# COMUNE DI PREDAIA

## **PIANO REGOLATORE GENERALE VARIANTE 1-2019 ADEGUAMENTO NORMATIVO E CARTOGRAFICO**

### **RECEPIMENTO PRESCRIZIONI E CONTRODEDUZIONI**

**AL VERBALE DI CONFERENZA DI PIANIFICAZIONE  
N. 21/2020 DI DATA 15/04/2020  
E PARERI TECNICI DEL SERVIZIO URBANISTICA DI  
DATA 29/03/2021 E 31/08/2021**

## • Legenda

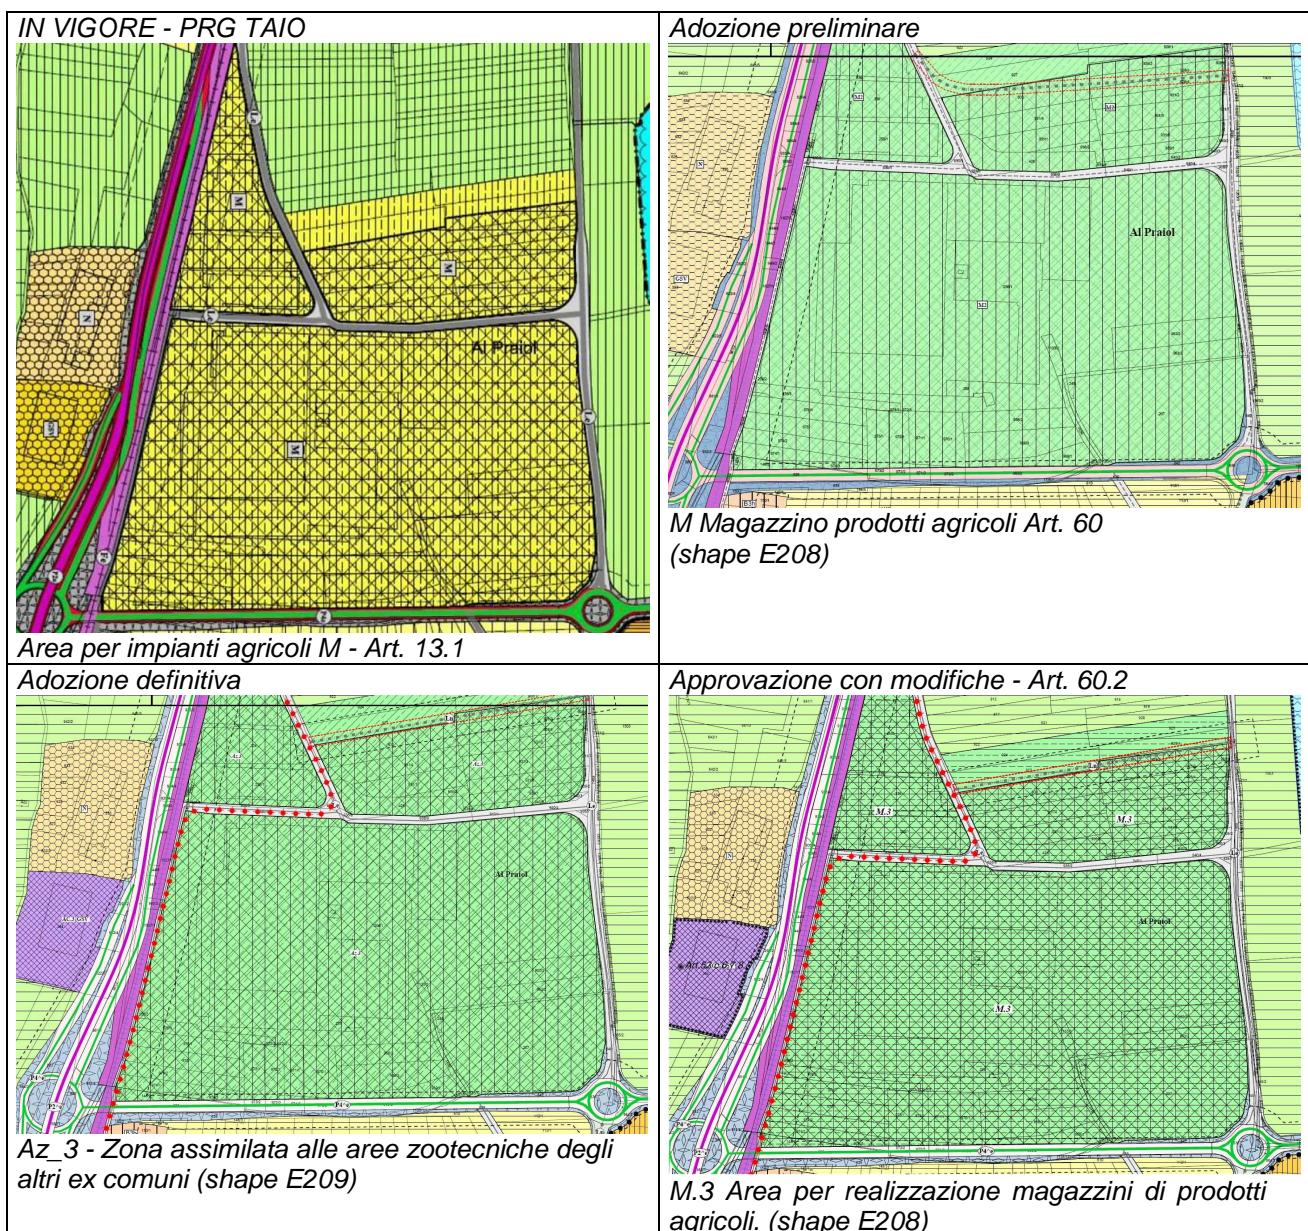
Nella legenda delle tavole cartografiche permangono alcune incongruenze nella corrispondenza tra i tematismi elencati e i relativi articoli normativi.

Le voci di cui alle "aree intensive per aziende del settore primario", riportate nella legenda, non corrispondono esattamente all'articolazione dei relativi articoli delle norme di attuazione.

*Per il territorio relativo all'ex Comune di Vervò*

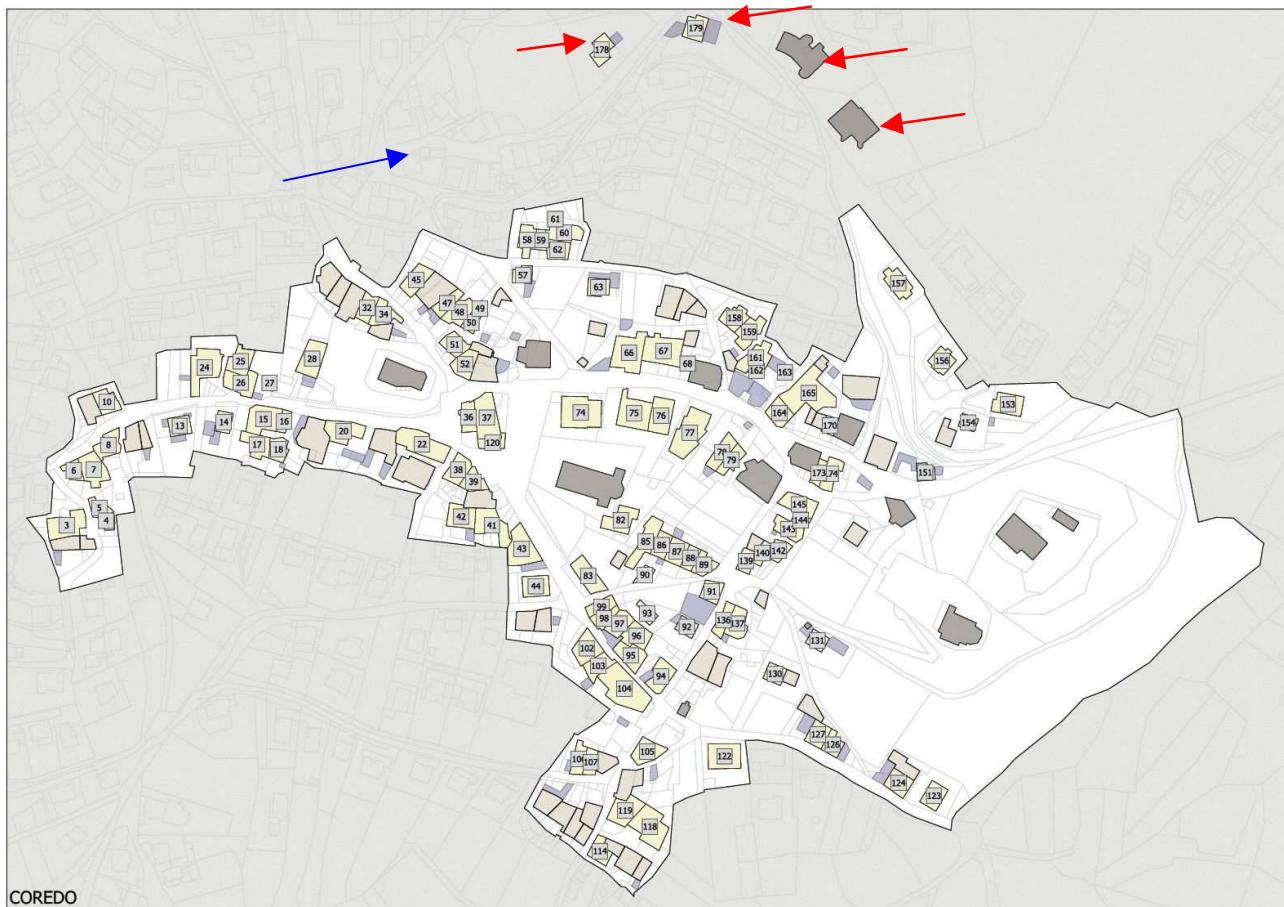
-In cartografia è indicata una simbologia lineare che non trova riscontro né in legenda né nei dati shp (ad es. in corrispondenza di p.f. 2118 CC Vervò tav. B13). Si verifichi tale tematismo.

*In cartografia sono rappresentati con tematismo lineare di colore marrone i sentieri (ora precisato in legenda) . Non trovano riscontro nei dati shape perché fanno parte del supporto mappale.*

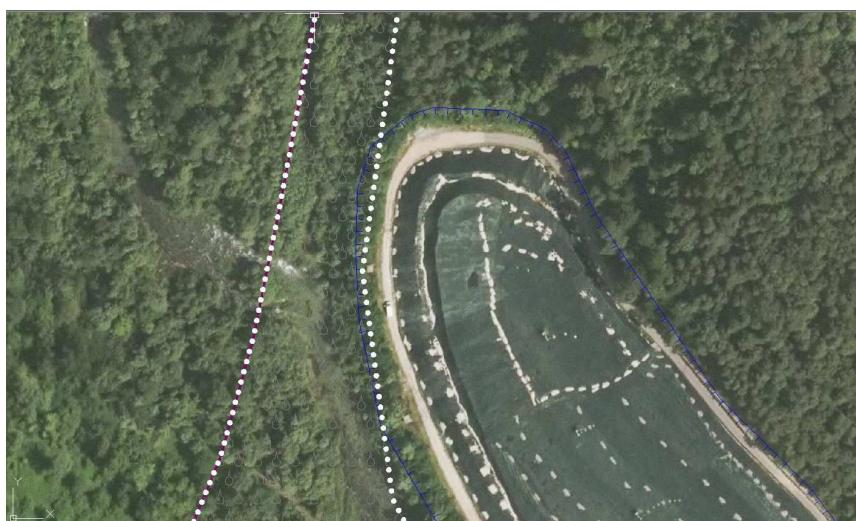
La sovrapposizione è dovuta alla importazione dei dati forniti dai rispettivi servizi provinciali.

Non risulta possibile modificare il perimetro dell'area che ancora risulta essere presente nel piano provinciale di gestione dei rifiuti del 2014.

Si provvede ad integrare comunque l'articolo 31.

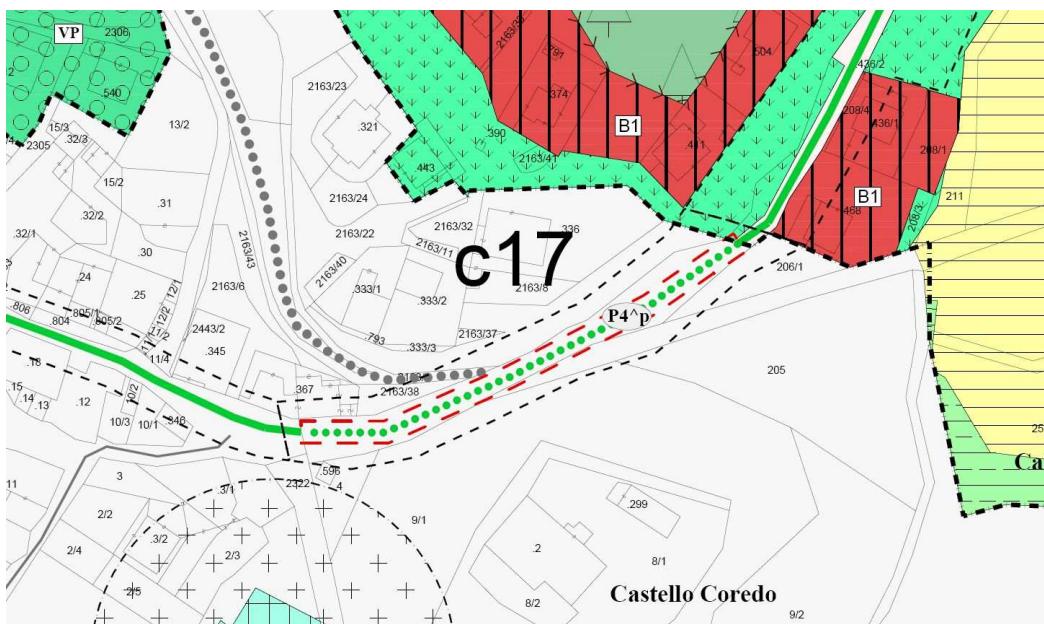
Il perimetro del biotopo di interesse provinciale "La Rocchetta" non è riportato in cartografia.

Si provvede a riportare in cartografia e shape il perimetro della riserva provinciale La Rocchetta

**Verifica preventivo del rischio idrogeologico**

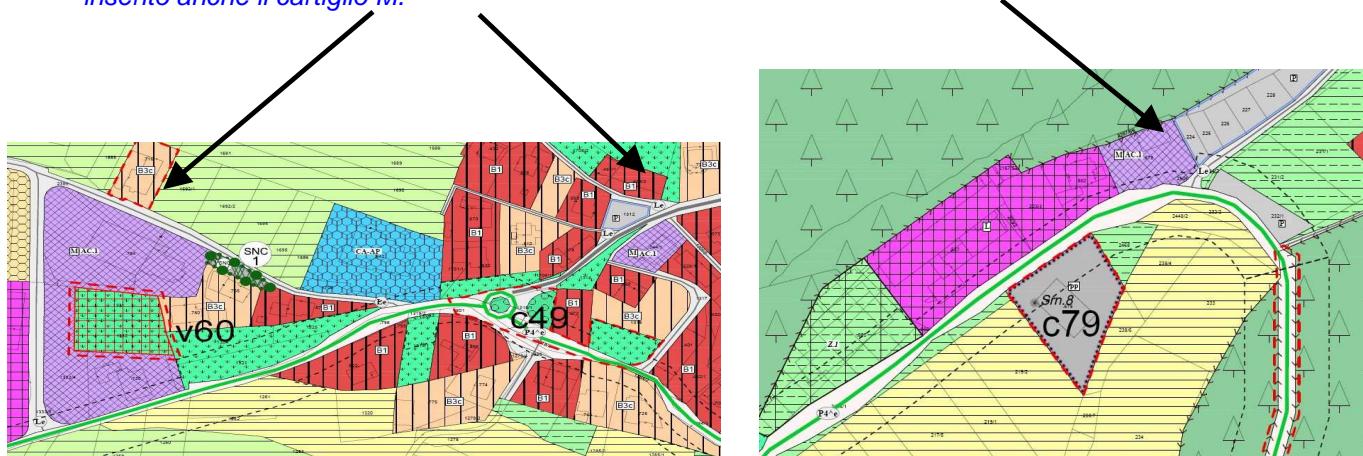
Si richiama quanto osservato dal Servizio Foreste in merito alla modifica C15, che richiedeva l'individuazione della zona interessata dalla variante come “area a bosco” anziché come “area agricola di pregio”, dal momento che la destinazione ad “area a agricola di pregio” entrerà automaticamente in vigore a seguito della conclusione della procedura di cambio di coltura. Si richiedono aggiornamenti nel merito.

**Si provvede ad inserire l'area in zona bosco all'interno del perimetro di variante c15.**
